平陆县 100MW 农光互补光伏发电项目

监理工程师通知单

编号: ZHJL-JLTZ-PL-060

主题: 关于西沟光伏场区巡视检查发现以下需要消缺项:

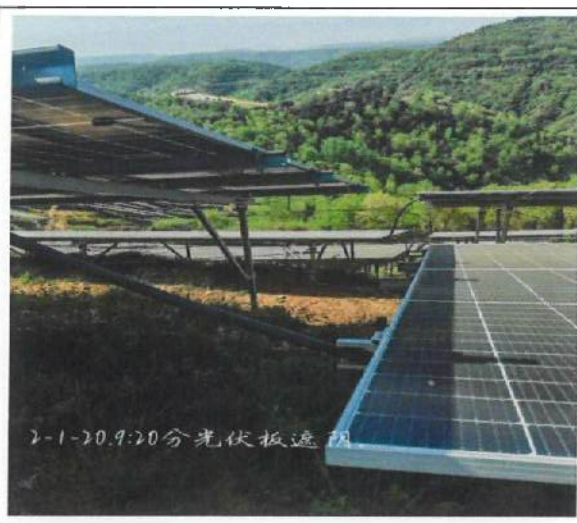
1、拉杆螺栓未紧固

2、光伏板挡阳光

3、檩条变形

4、压块倾斜

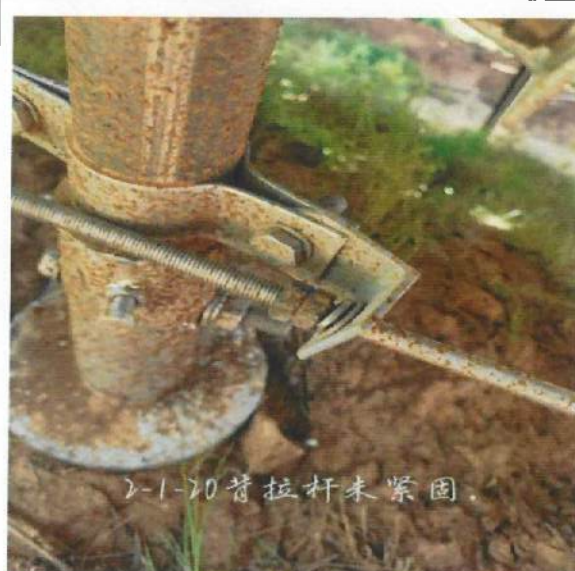
5、首拉杆螺栓未紧固

6、背拉杆螺帽倾斜

7、槽条倾斜

8、背拉杆未紧固

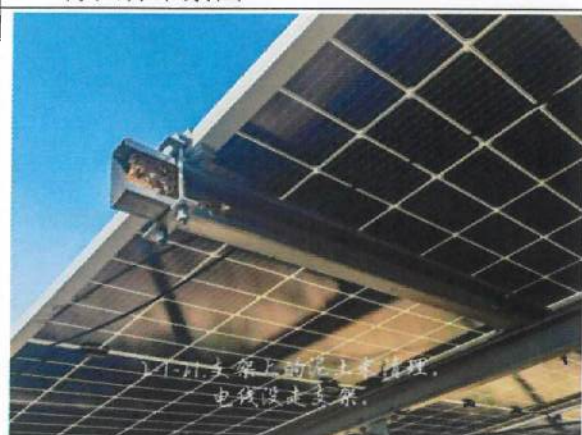
9、前后组件高低不平

10、支架上的泥土未清理，电线未走支架

11、背拉杆螺栓未紧固

12、支架倾斜

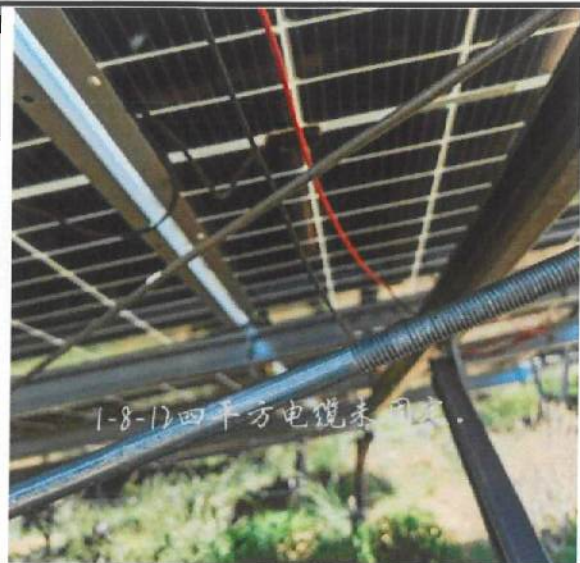
27、背部拉杆未紧固

28、支架弯曲倾斜

29、和 12 之间接地杆裸露地面

30、四平方电缆未固定

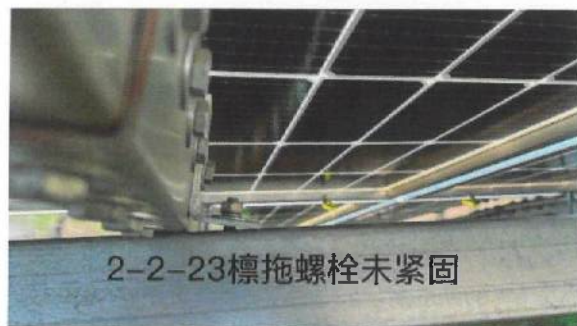
31、托螺栓未紧固

32、连接件螺栓与组件接触

33、缺少斜撑

34、斜撑连接件螺栓未紧固

35、压块螺栓缺失

36、斜拉锈蚀

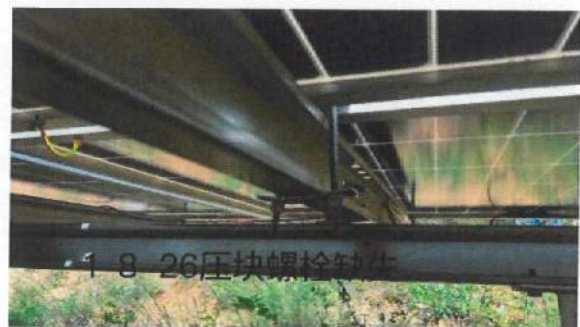
37、压块螺栓缺失

38、压块螺栓缺失未紧固

39、压块螺栓缺失

40、压块螺栓缺失

41、压块螺栓缺失

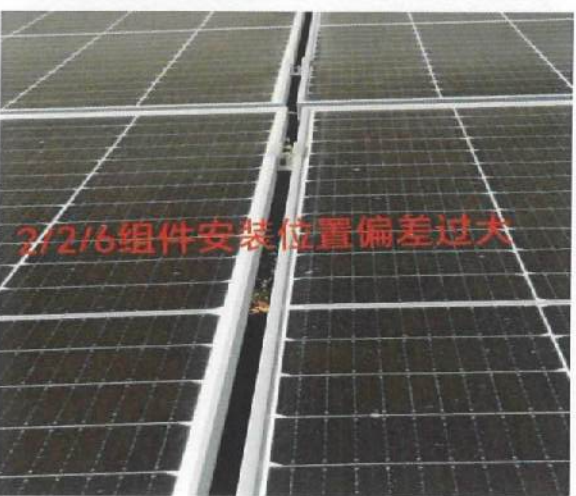
42、连接件螺栓与组件接触

43、压块螺栓未紧固

44、压块固定螺栓缺失

45、组件安装位置偏差过大

2-1-17组件上下
不平齐

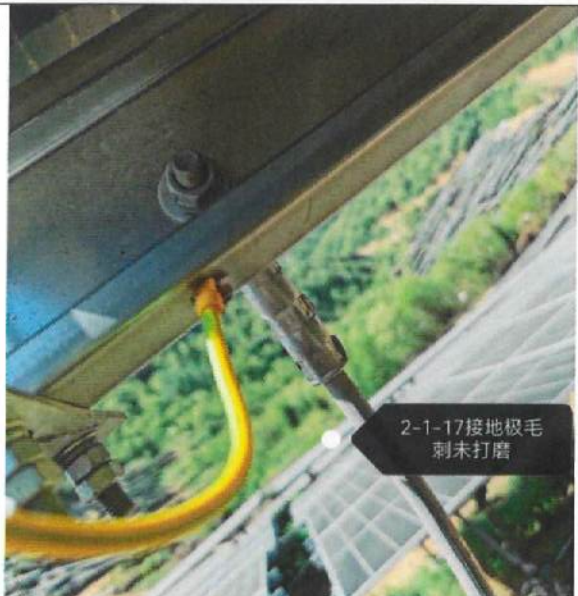
73、组件上下不平齐

2-1-17小黄线未
固定平整

74、小黄线未固定平整

2-1-17接地极毛
刺未打磨

75、接地极毛刺未打磨

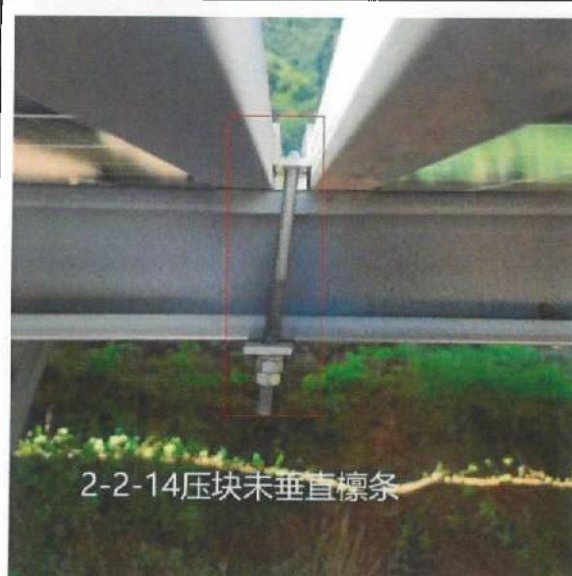
77、逆变器固定在无支撑立柱上

78、托托与檩条间存在间隙

79、组件小黄线松动

80、压块未垂直檩条

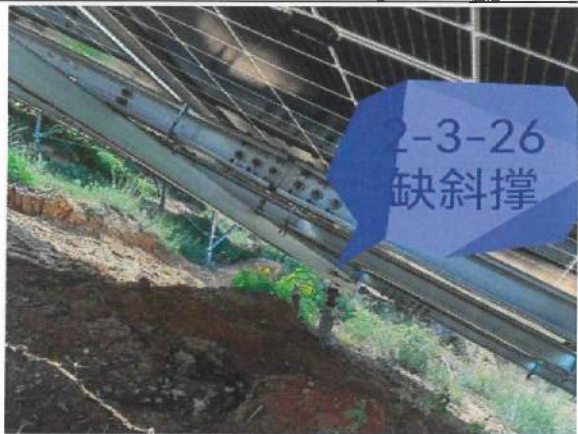
118、组件不平整

119、立柱固定螺栓缺失

120、斜梁弯曲

121、缺斜撑

122、缺斜撑

123、线管未固定

124、并帽未紧固

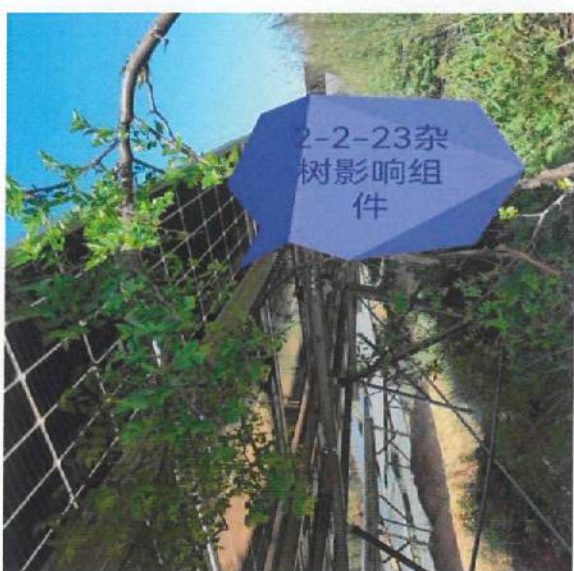
125、少平垫

126、斜撑安装不到位

127、杂树影响

128、杂树影响组件

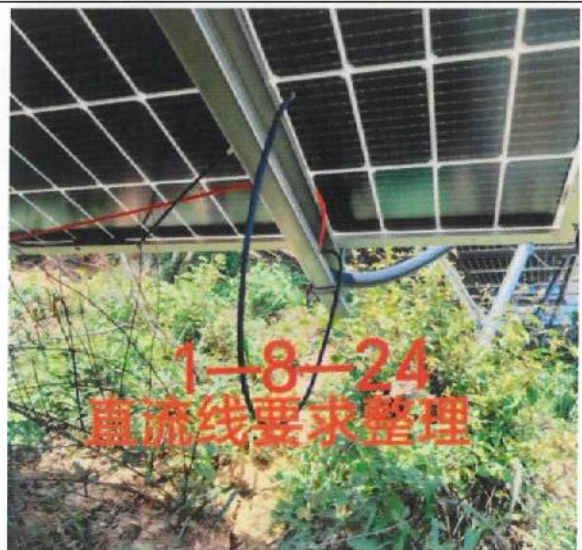
129、平垫重叠

130、直流线要求整理

131、元宝垫位置不对

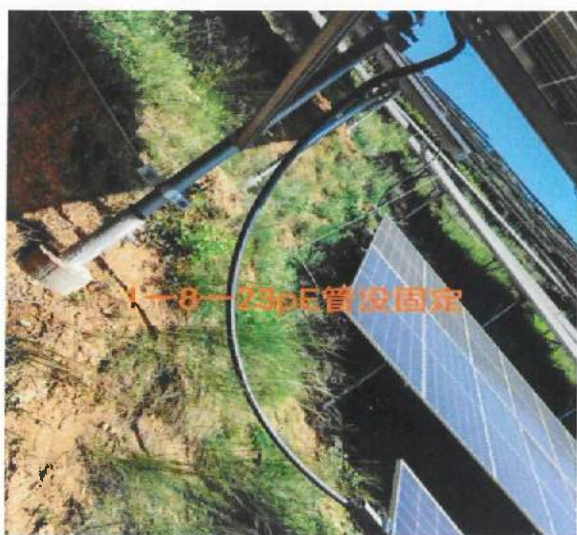
132、缺少螺母平垫弹垫

133、缺少平整

134、无接地线

135、PE 管没固定

136、弹垫使用错误

137、光伏板不平整

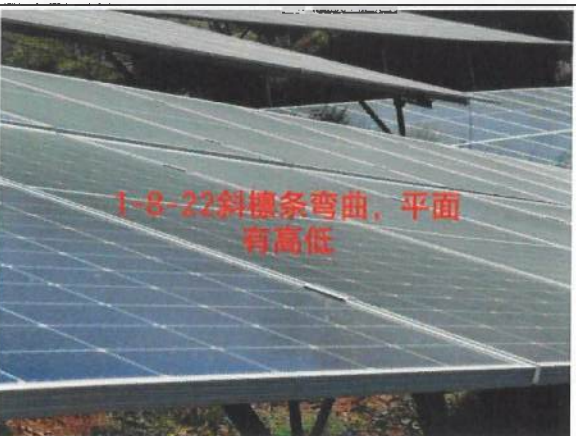
138、上下不平整

139、檩托与斜梁悬空

140、斜檩条弯曲上下光伏板不平整

141、斜檩条弯曲，平面有高低

142、接地线不符合要求

143、標条连接螺栓没紧固

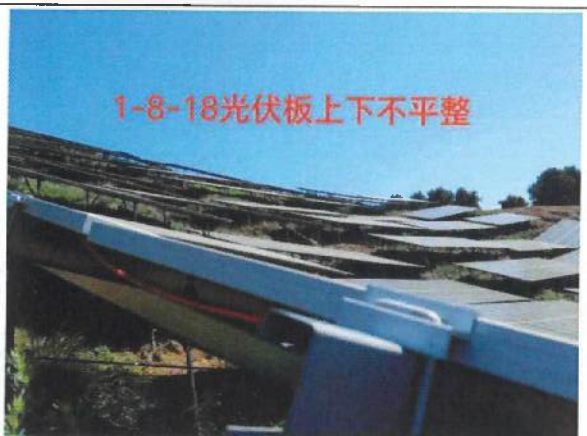
144、標托与斜梁连接不符合安装要求

145、標托缺少螺栓

146、標托要求调整垂直

147、光伏板上下不平整

148、標条连接缺少弹垫及螺母

149、檩条连接螺栓没紧固

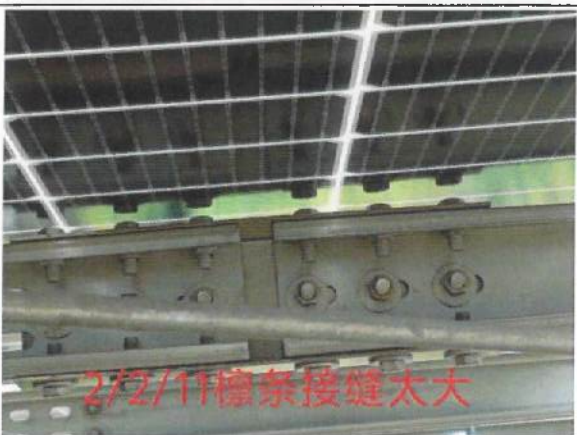
151、螺母不紧

152、不规范

153、拉杆螺母不紧

154、檩条接缝太大

155、拉杆螺母不紧

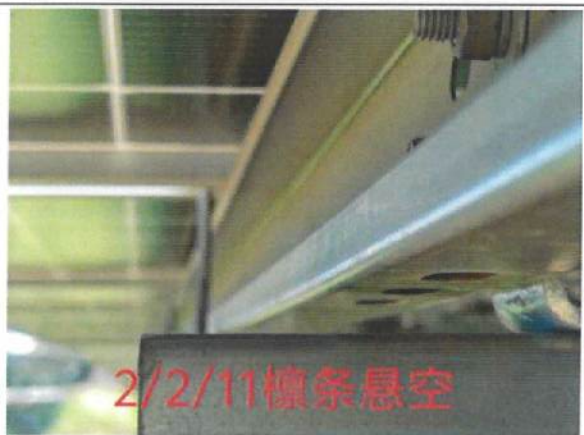
158、拉杆螺母不紧

159 檩条悬空

160、檩条悬空

161、组件不平

162、拉杆螺母不紧

163、背拉杆螺母不紧

164、U型螺栓不垂直

165、斜梁弯曲过大

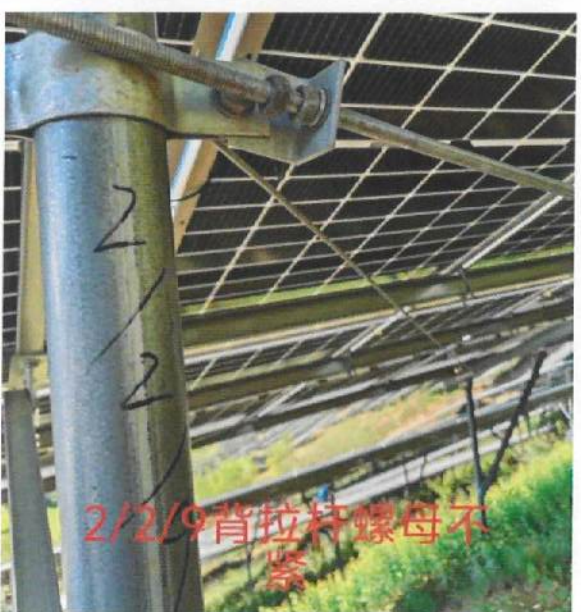
166、背拉杆螺母不紧

167、背拉杆螺母不紧

168、檩条悬空

169、背拉杆螺母不紧

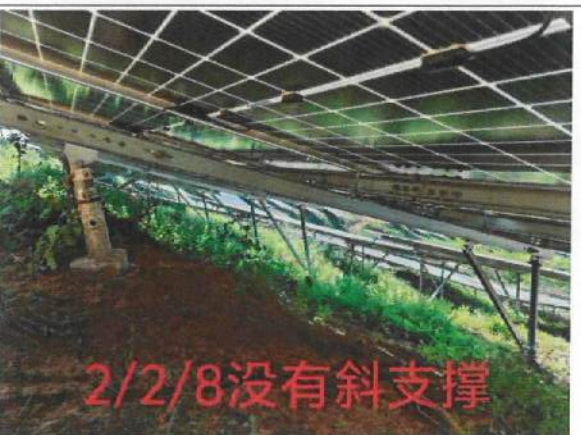
170、背拉杆螺母不紧

171、没有斜支撑

172、U型螺栓不垂直

173、没有斜支撑

174、拉杆螺母未拧紧、松动

174、接地极螺母未拧紧、松动

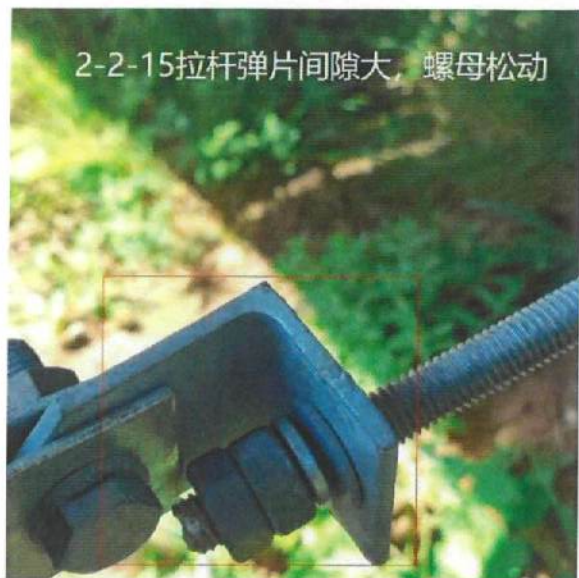
175、拉杆螺母未拧紧、松动

176、标识间隙过大

177、标识螺栓未按照要求预留三丝

178、拉杆弹片间隙大，螺母松动

179、压块U型卡变形

180、组件与檩条连接件螺母距离过近

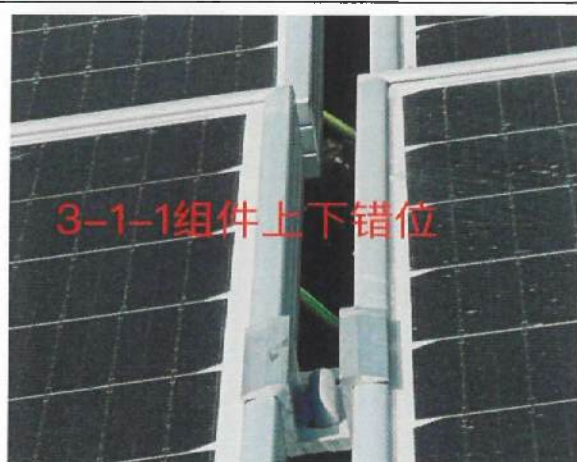
195、拉杆螺栓未按照要求预留三丝

196、拉杆螺母松动未拧紧

197、拉杆螺母松动未拧紧

198、组件上下错位

199、压块不垂直

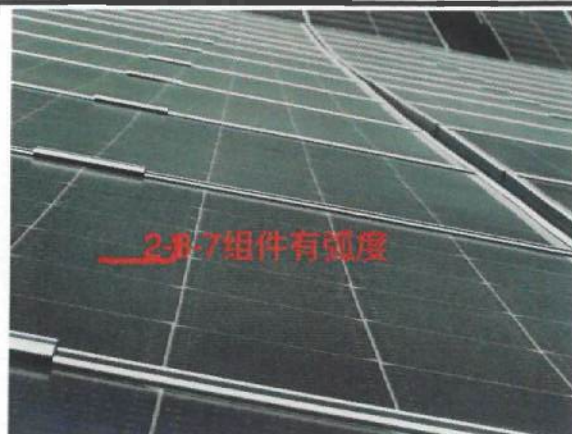
200、斜梁弯曲

201、材料使用不规范

202、檩条弯曲

203、组件有弧度

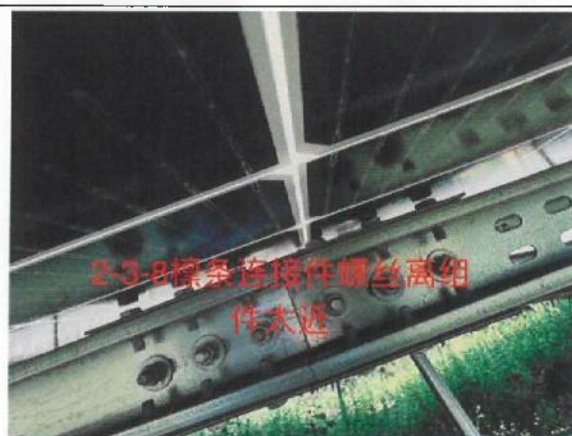
204、组件下塌因为第一根后立柱短了

205、檩条连接件螺丝离组件太近

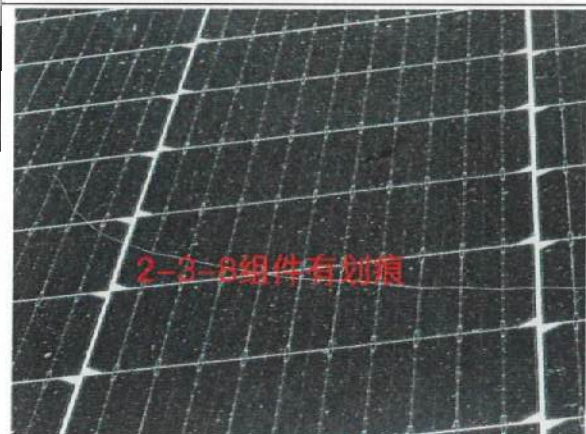
206、组件有划痕

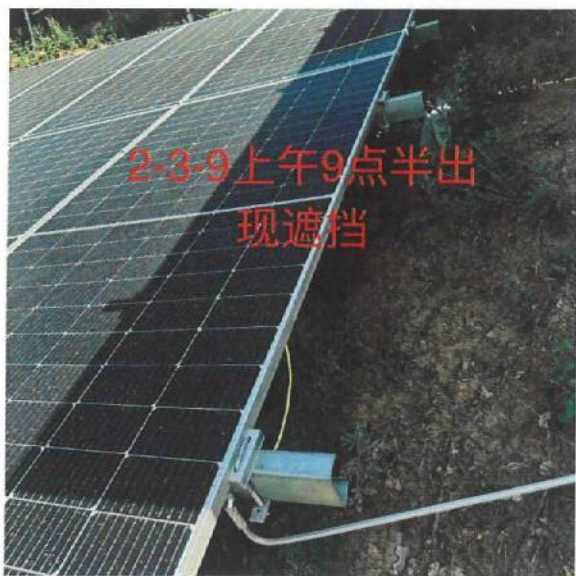
207、桩帽与混凝土分离

208、上午 9 点半出现遮挡

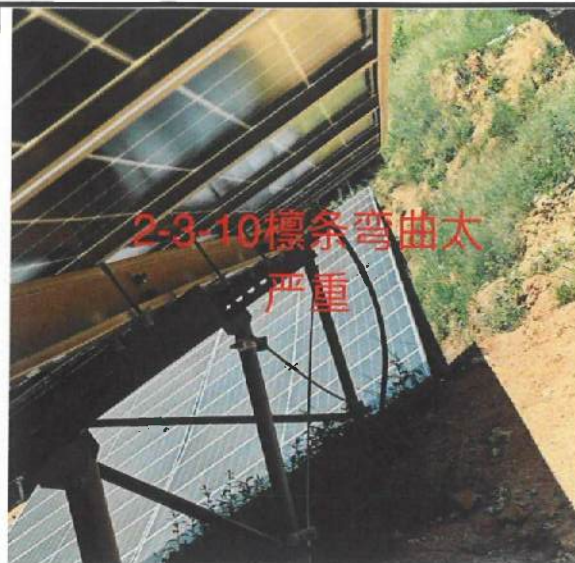
209、檩条弯曲太严重

210、组件塌了

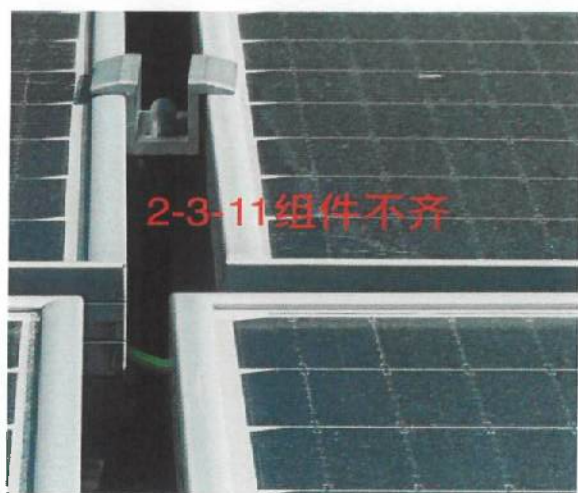
211、组件出现波浪

212、后立柱短了导致组件下塌

213、组件下塌，更换后立柱

214、组件不齐
